PARECER TÉCNICO REFERENTE A ESTUDO DE VIABILIDADE PARA TRATAMENTO ESTÉTICO DA FACHADA FRONTAL EM BEM CULTURAL TOMBADO LOCALIZADO NA RUA DOS CAETÉS, Nº 220 - 224 – 228 (LOTE 004, QUARTEIRÃO 016, ZF 001) PERTENCENTE AOS CONJUNTOS URBANOS RUA DOS CAETÉS E ADJACÊNCIAS E RUA DA BAHIA E ADJACÊNCIAS

O protocolo 0135/22 propõe averiguar a viabilidade de aprovação do tratamento estético para a fachada da edificação situada à Rua dos Caetés, 220, 224 e 228, mantendo-se o acréscimo construído irregularmente na cobertura e prevendo soluções paliativas de harmonização das suas visadas a partir do logradouro público.

Vistas do imóvel, com destaque para o acréscimo construído irregularmente no topo da edificação.
Fonte: protocolo 135/2022

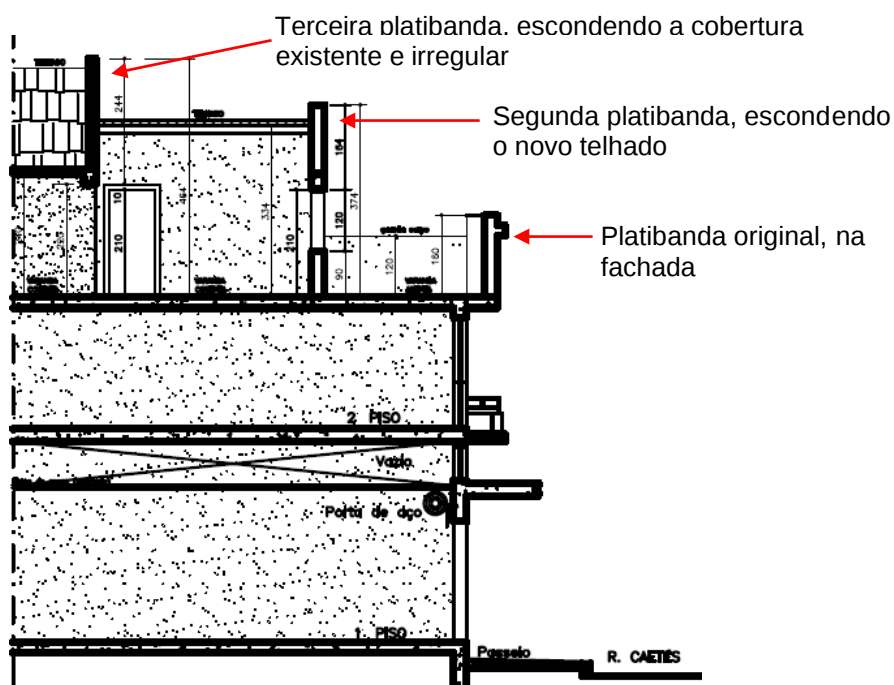
O volume acrescido no topo da edificação consiste em mais um pavimento com cobertura em estrutura de madeira e telhas cerâmicas, recuada da platibanda da fachada em cerca de 2,95 metros (maior distância). Esse volume é bem visível do logradouro público, descaracterizando a vista da edificação a partir da rua.

Corte parcial e esquemático do imóvel, mostrando o escalonamento das coberturas.

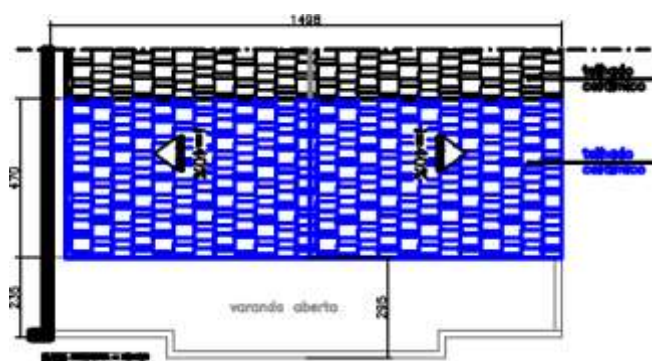
A proposta de harmonização estética do acréscimo irregular consiste nas seguintes intervenções:

- ampliação do recuo do volume da cobertura em relação à platibanda da fachada, em 35cm;
- alteração da porção anterior da cobertura de telhas cerâmicas (os cerca de 4,35 metros iniciais), substituindo-a neste trecho por telhado de telhas galvanizadas, em duas águas, e inclinação máxima de 10%;
- construção de uma segunda platibanda de alvenaria com altura suficiente para esconder este novo telhado;
- construção de uma terceira platibanda, mais recuada, no encontro com a cobertura em telhas cerâmicas. Nesse sentido, haveria uma espécie de escalonamento das coberturas e das platibandas, minimizando o impacto do volume irregular visto a partir do logradouro.

Diante do exposto, acompanhamos o entendimento da DPCA, considerando a proposta passível de ser desenvolvida e implementada, com a manutenção do volume irregular, sendo então apresentada anteriormente ao início das obras, versão revisada e complementada do projeto, incluindo a solução para a fiação e a tubulação expostas na fachada, a apresentação da especificação das tintas previstas e o levantamento completo da edificação (planta e cortes).
